con la presente si inviano le Osservazioni contro il Progetto di un impianto eolico codice procedura ID_VIP/ID_MATTIM: 12691 denominato "Pitigliano" ubicato nei comuni di Pitigliano (GR) e Sorano (GR) costituito da 20 (venti) aerogeneratori di potenza nominale 7,0 MW per un totale di 140,0 MW con relative opere connesse ed infrastrutture indispensabili.
Cordiali saluti

Modulo per la presentazione delle osservazioni per i piani/programmi/progetti sottoposti a procedimenti di valutazione ambientale di competenza statale

“Progetto di un impianto eolico denominato “Pitigliano” ubicato nei comuni di Pitigliano (GR) e Sorano (GR) costituito da 20 (venti) aerogeneratori di potenza nominale 7,0 MW per un totale di 140,0 MW con relative opere connesse ed infrastrutture indispensabili”

Immagine 1. Vincoli ex art. 136 del CBC dal PIT della Regione Toscana e zona approssimativa dove è progettato l'impianto industriale.

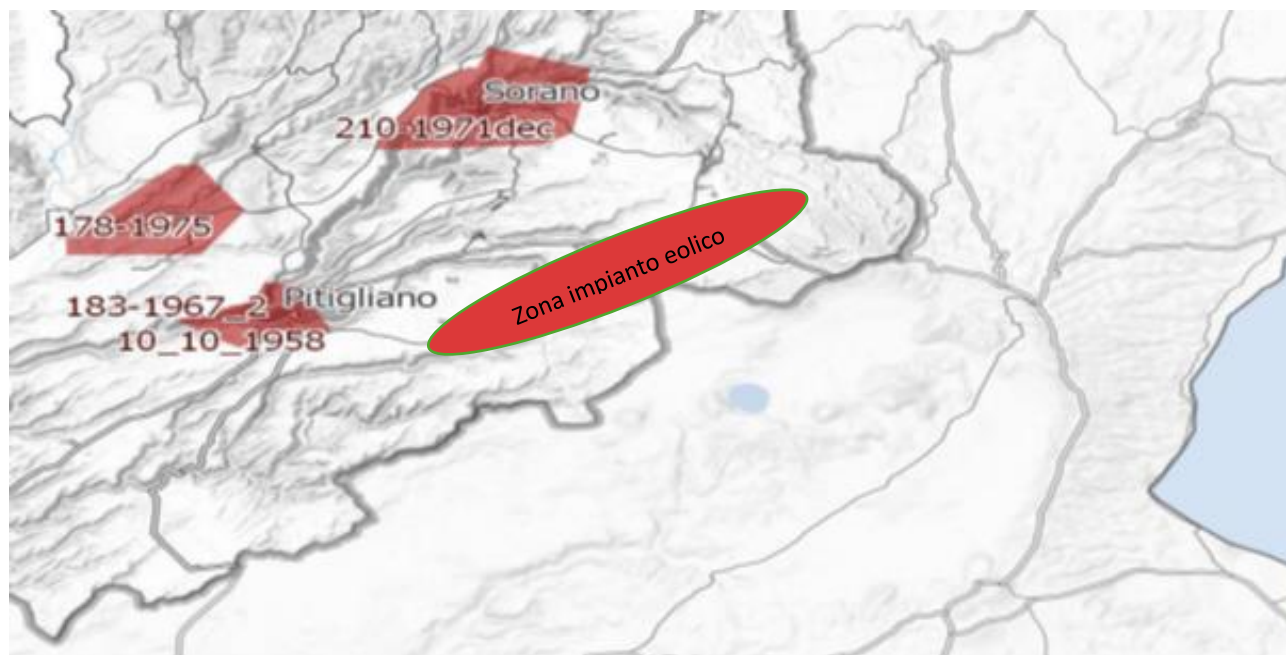
Al contrario di quanto sostiene la proponente, si evidenzia che l'impianto eolico industriale citato non solo ricadrebbe con tutti e 20 gli aerogeneratori all'interno delle fasce di rispetto di 3 km di due vincoli paesaggistici di notevole interesse pubblico esistenti nella Regione Lazio e con una parte di essi nel vincolo paesaggistico del Centro abitato di Sorano (GR) quindi in aree non idonee all'installazione di impianti di energia rinnovabile. Addirittura, alcuni aerogeneratori sarebbero ubicati a poche centinaia di metri dai perimetri dei due vincoli paesaggistici laziali ex art 136 del CBC. Ma la non idoneità dell'area non sarebbe certificata soltanto da questi vincoli paesaggistici ma anche dalle fasce di rispetto dei Beni della Parte seconda del CBC numerosi nel territorio interessato dal progetto dell'impianto eolico. Infatti la Proponente a pag 11 del SIA scrive: *"L'area interessata si trova all'esterno delle aree SIN individuate in Toscana e dista circa: 2,8 km dal centro abitato di Pitigliano, 2,7 km dal centro abitato di Onano, 2,8 km dal centro abitato di Latera"*. Quindi l'impianto come certifica la proponente potrebbe ricadere all'interno delle fasce di rispetto dei Centri Storici dei paesi citati e comunque li lambirebbe. Incompatibile sarebbe l'ubicazione di una parte del cavidotto che ricadrebbe nelle fasce di rispetto

Inoltre, come sostiene la Proponente parte dell'impianto si verrebbe a trovare a 3,5 km dal centro abitato di Sorano. Infatti, tre degli aerogeneratori WTG 08, 09, 10 sono addirittura all'interno delle fasce di rispetto dei 3 km del suo vincolo paesaggistico di notevole interesse pubblico ex art 136 del CBC. Si evidenzia che così si crea

un'ulteriore incompatibilità con la tutela del Paesaggio.

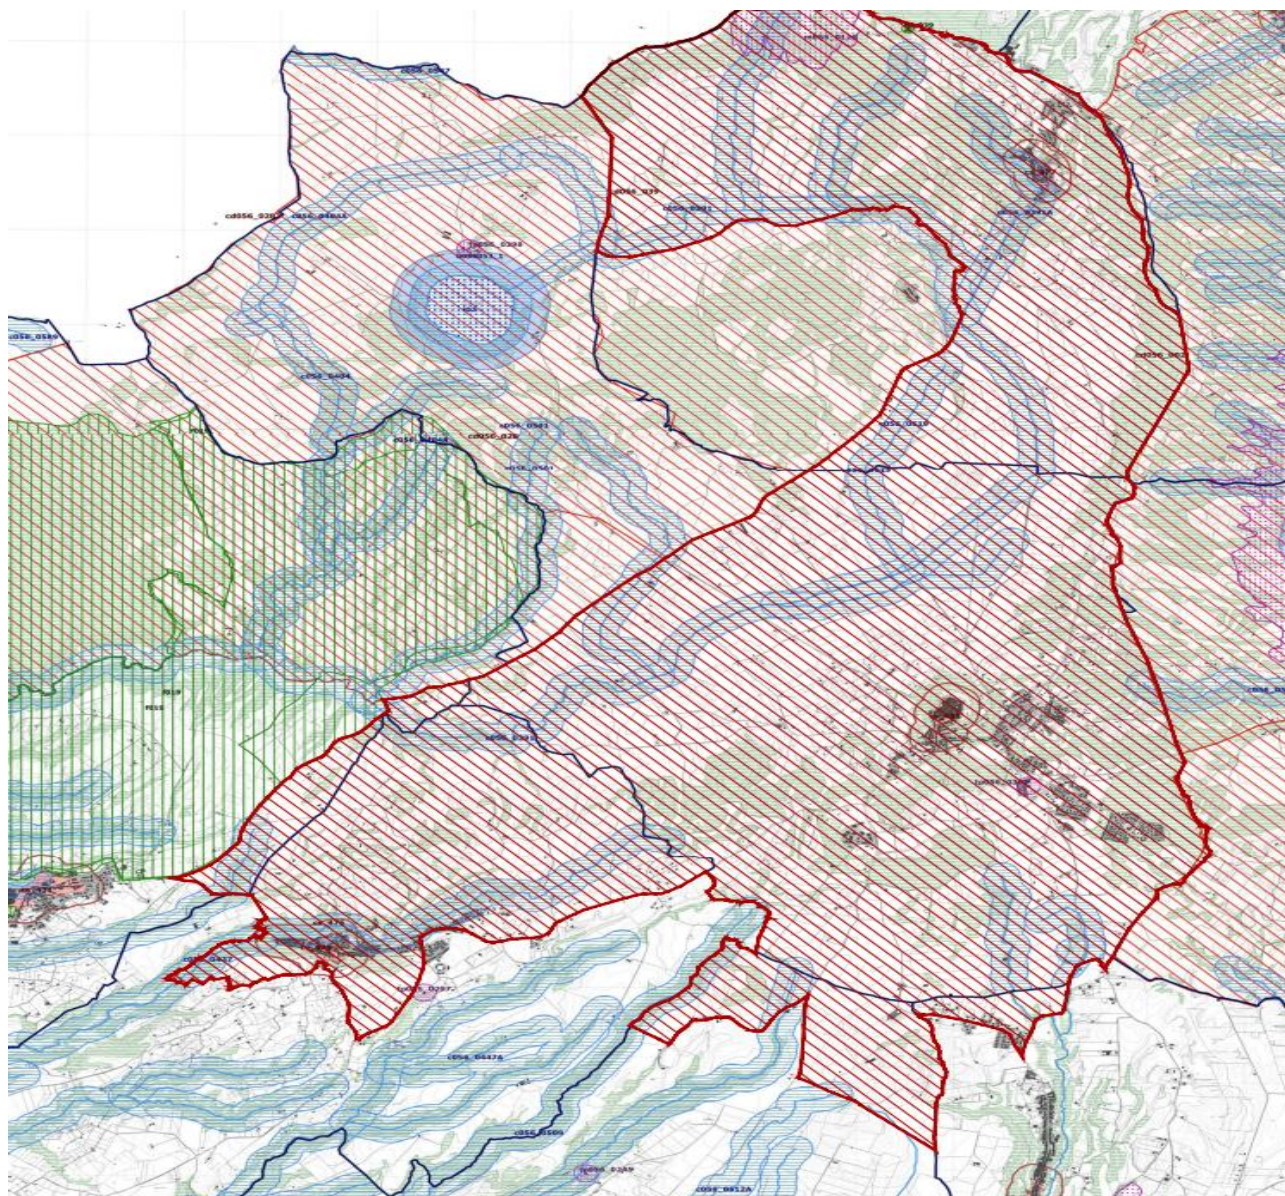
Come è illustrato nell'immagine si ribadisce che l'impianto industriale "Pitigliano" ricade completamente all'interno delle fasce di rispetto dei due vincoli di notevole

interesse pubblico e lambisce quelle di un terzo vincolo e quindi come affermato dal Consiglio di Stato nelle sentenze citate, l'impianto è insediato in area non idonea ai sensi dell'art. 20 comma 8 lettera c quater del D.Lgs. n. 199/2021 e ss.mm.ii al contrario di quanto sostiene la proponente.

Immagine 3. Cumulo di una parte di impianti eolici, fotovoltaici e geotermici industriali in progettazione ed esistenti intorno all’eolico industriale “Pitigliano”.

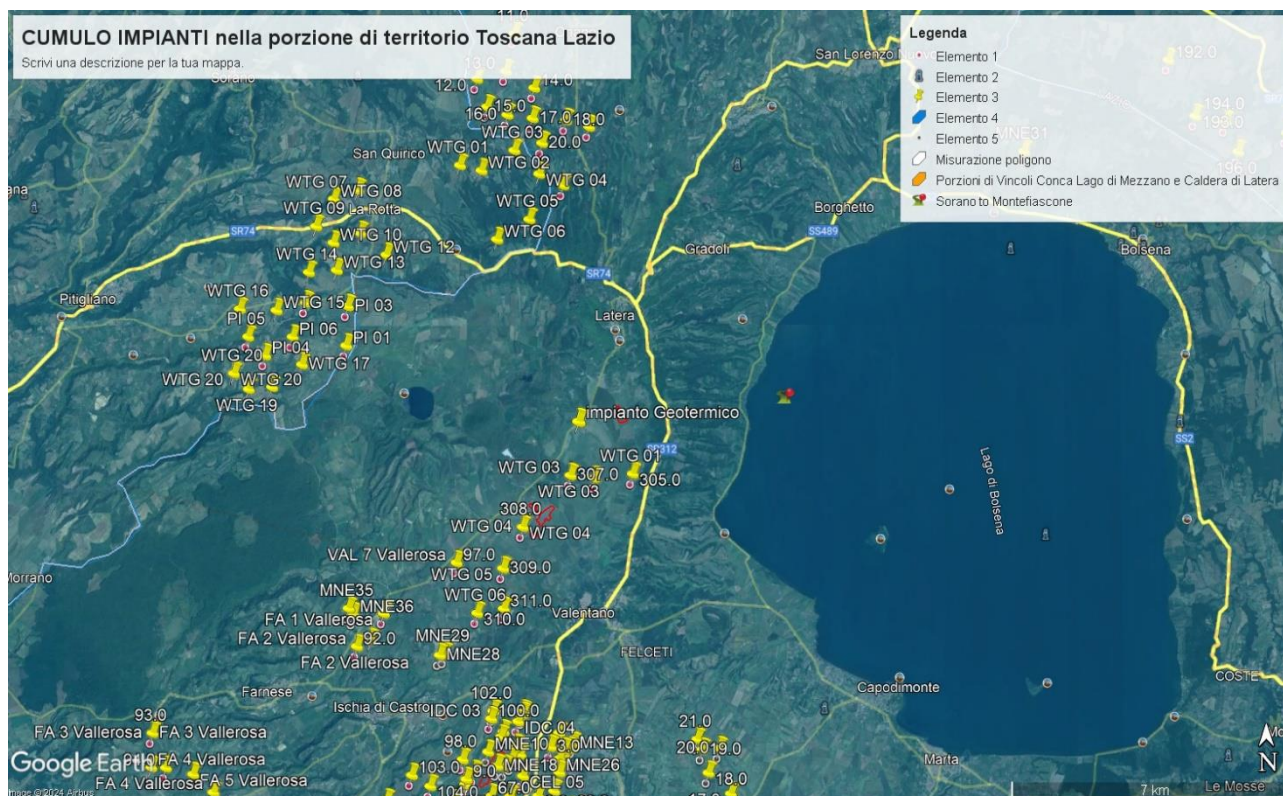
Tornando alle Linee guida nazionali, l’allegato IV dedica il paragrafo 3 agli impatti visivi e quelli sui Beni Culturali, Paesaggistici, Naturalistici e Culturali, ecc. Viene detto che la valutazione dell’impatto visivo dovrà essere effettuata tenendo conto “degli elementi caratterizzanti e qualificanti il paesaggio, effettuata alle diverse scale di studio (vasta, intermedia e di dettaglio...”. Le analisi debbono non solo definire l’area di visibilità dell’impianto eolico industriale, ma anche il modo in cui l’impianto viene percepito all’interno del bacino visivo. Le analisi visive debbono inoltre tener in opportuna considerazione gli effetti cumulativi derivanti dalla compresenza di più impianti”. Nella Relazione Paesaggistica e nello Studio di Impatto Ambientale prodotte dalla proponente come già evidenziato è stato ignorato il vincolo paesaggistico di notevole interesse pubblico ex articolo 136 del Codice dei Beni

Culturali “*Ambito paesaggistico, geologico e geomorfologico dell’orlo della caldera di Latera ...*” Non vengono nemmeno citati gli impianti eolici in progetto al MASE, il “Rempillo” (6 aerogeneratori) e un altro in verifica amministrativa di 14 aerogeneratori e 72, 6 MW. Ad oggi nei territori di Pitigliano, Sorano e in quello limitrofo potenzialmente potrebbero essere insediati 40 aerogeneratori alti 200 metri e larghi 170. Ma la proponente non cita neanche altri impianti che creerebbero il cumulo e quindi maggiore impatto. Infatti, sul territorio della “Città del Tufo” (Sorano e Pitigliano) impatterebbero anche l’impianto eolico “Montarzo” di Onano con 13 aerogeneratori con le dimensioni ricordate, l’altro eolico industriale nel territorio di Valentano con sette aerogeneratori (stesse dimensioni), gli impianti di Farnese con un minieolico di 3 Torri alte 60 metri già installate in località Poggio del Crognolo e l’impianto eolico industriale “Vallerosa” (7 aerogeneratori alti 200 metri e larghi 158 metri) in procedura VIA presso la Regione Lazio. Inoltre, altri impianti del minieolico già presenti a Valentano, Cellere e Piansano e due progetti eolici industriali con le stesse dimensioni (200 m x 170 m) nel Comune di Ischia di Castro. La valutazione del cumulo non prende neanche in considerazione gli impianti industriali di fotovoltaico e agrivoltaico in progetto a Farnese, Valentano, Ischia di Castro, Cellere. L’impianto geotermico in procedura Via al MASE, progettato nella Caldera di Latera. Quindi è stata effettuata una valutazione del potenziale impatto cumulativo non veritiera a dispetto di quanto affermato dalla proponente che sostiene di aver preso in considerazione uno spazio di 10 km intorno al suo impianto per gli impatti che si creerebbero.

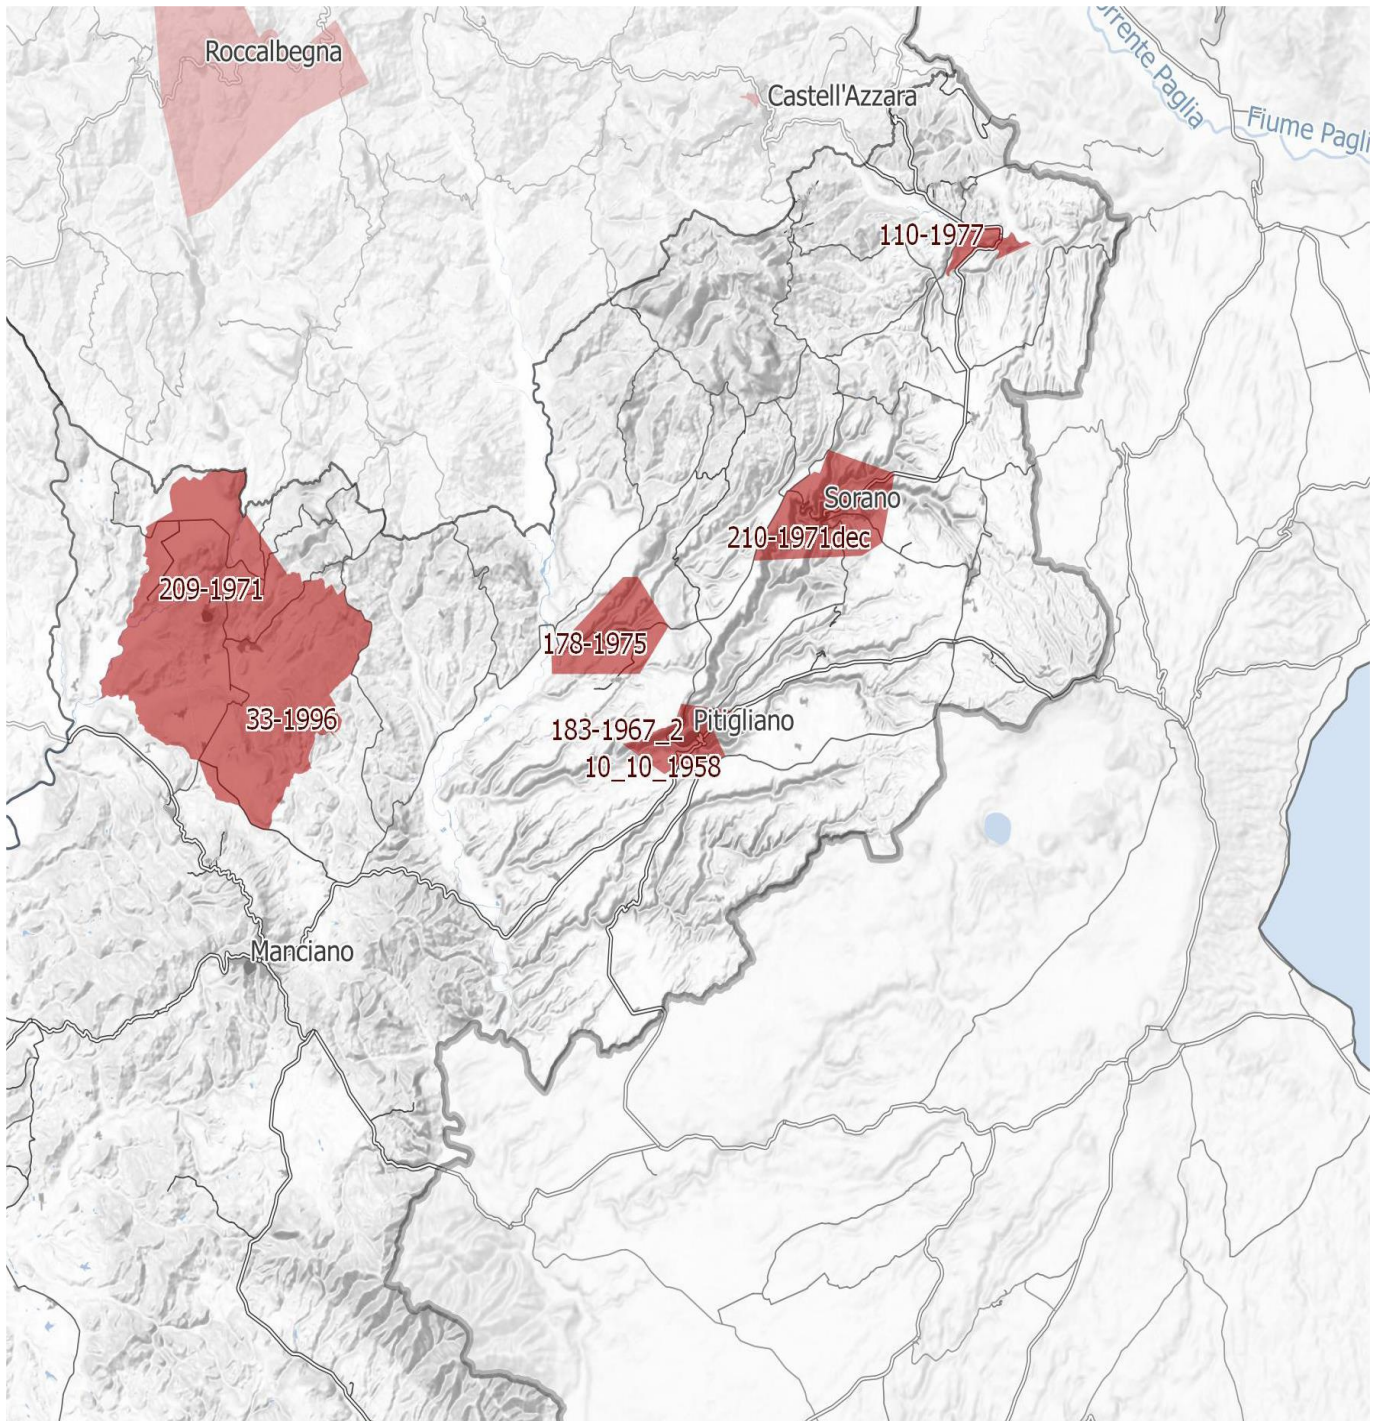
IMMAGINE n. 4 Si evidenzia che i tre aerogeneratori WTG 07, WTG 08 e WTG 09 impattano con il vincolo paesaggistico di notevole interesse pubblico del Centro Storico di Sorano. Il WTG 07 si troverebbe a 2828 m, WTG 08 2504 e WTG 09 2990. Il cavidotto dell'impianto invece impatta in buona parte del Vincolo paesaggistico ex art. 136 del CBC del Centro Storico di Pitigliano.

IMMAGINE n. 7 Mappa della intervisibilità degli impianti eolici elaborata dall'Associazione nazionale Amici della Terra. La mappa non è aggiornata comunque rende molo bene dell'enorme impatto visivo creato dal cumulo degli impianti.

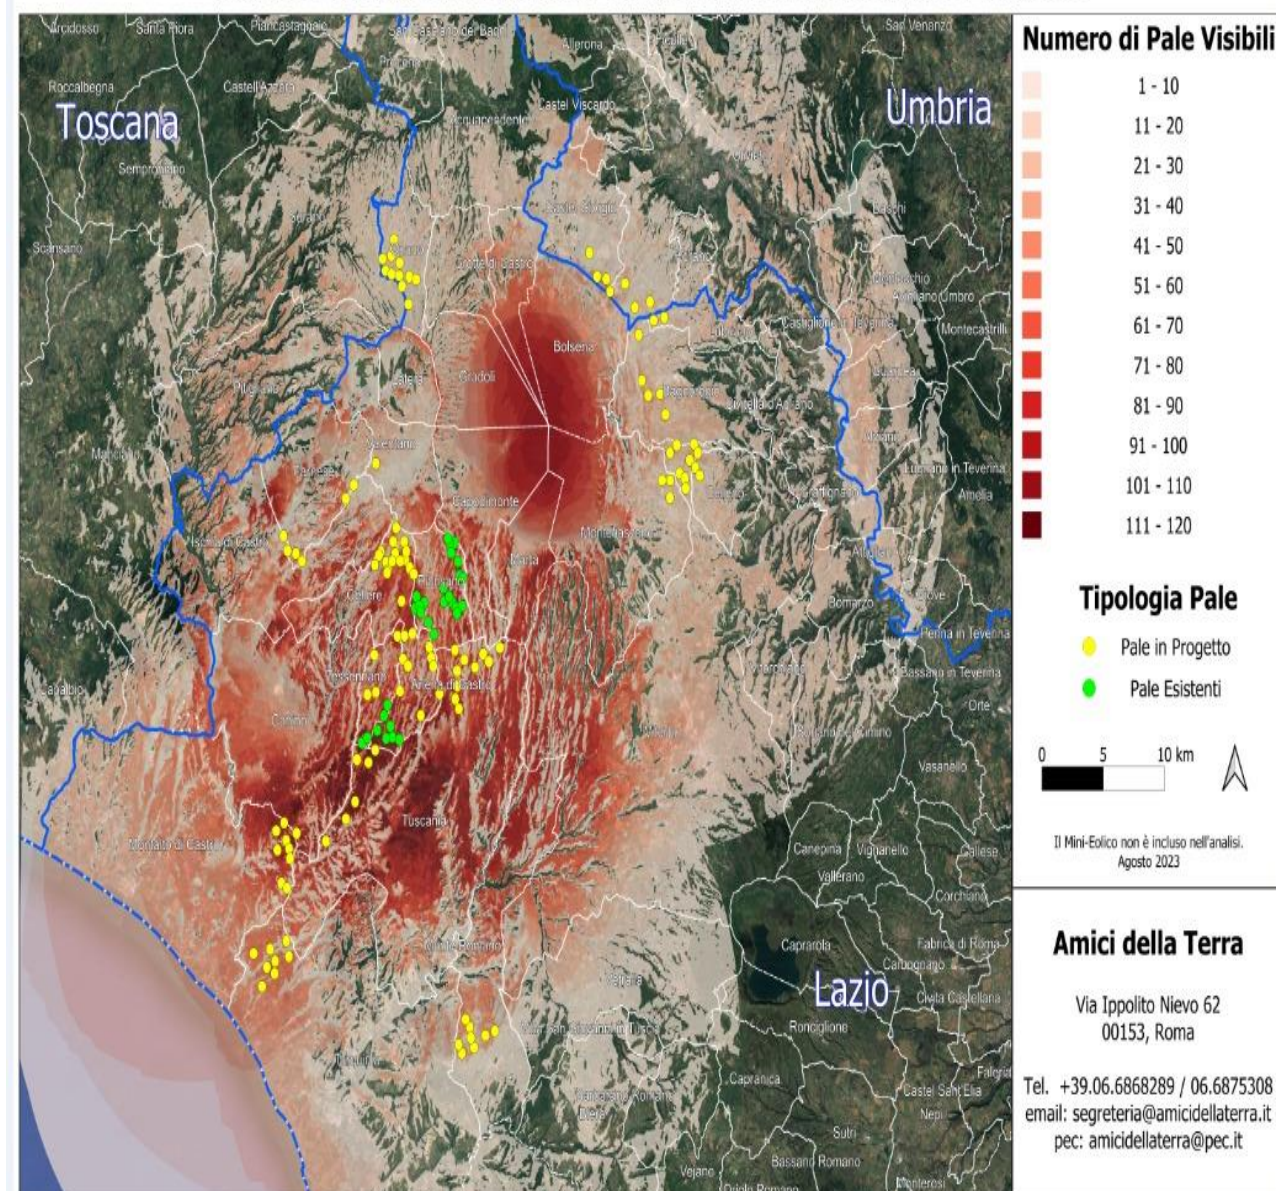
Se agli impianti eolici rappresentati qui sopra che non comprendono sia l'impianto eolico Pitigliano e le altre 14 pale del progetto eolico in verifica amministrativa sempre nel territorio di Pitigliano si aggiungono i migliaia di ettari (7000 fin'ora) di territorio occupato dagli impianti fotovoltaici e agrivoltaici e dalle altre tipologie appare chiaro il numero spropositato degli impianti FER nella bassa toscana e nella Tuscia.
